预购组屋新旧配件比一比

从今年2月的预购组屋销售活动起，所有新预购组屋单位将安装材质更好的大门、地砖和浴室配件等，设计也更时尚摩登，以满足国人对生活品质的要求。

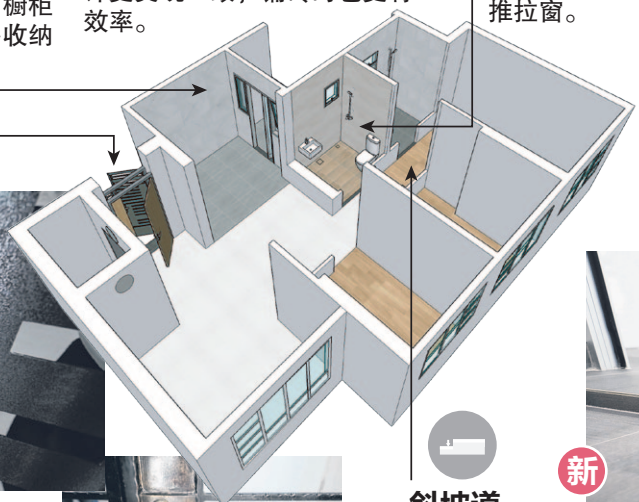
1. 厨房和晾衣处之间的窗户改为悬挂式推拉窗，更耐用也更易清洗。橱柜可直接倚靠在窗口旁，提供更多收纳空间。

2. 厨房地板和墙壁改为较坚固且耐磨损的釉面瓷砖。地砖尺寸也倍增至600毫米乘以600毫米。如此一来，开放式厨房的地砖，可与客厅地砖对齐，设计更美观一致，铺砖时也更有效率。

1. 浴室地板和墙壁改为釉面瓷砖，尺寸倍增至300毫米乘以600毫米。
2. 浴室窗户从百叶通风窗改为悬挂式推拉窗。

3. 马桶改为拥有两种排水量模式的省水马桶。其他如洗脸盆也至少获得“非常好”的省水标签。
4. 地板排水孔改为隐蔽式的，翻开地砖才能清洗，平时与其他地砖融为一体，更为美观。

新的钢制大门设计更时髦，门内不设钥匙孔，居民出门只须转动锁头即可，便于在发生火灾等紧急事故时逃生。新设计也避免屋外的人伸手入内。

无论是浴室和客厅之间，或是厨房和晾衣处之间的小斜坡，都将以高20毫米的门槛取代。
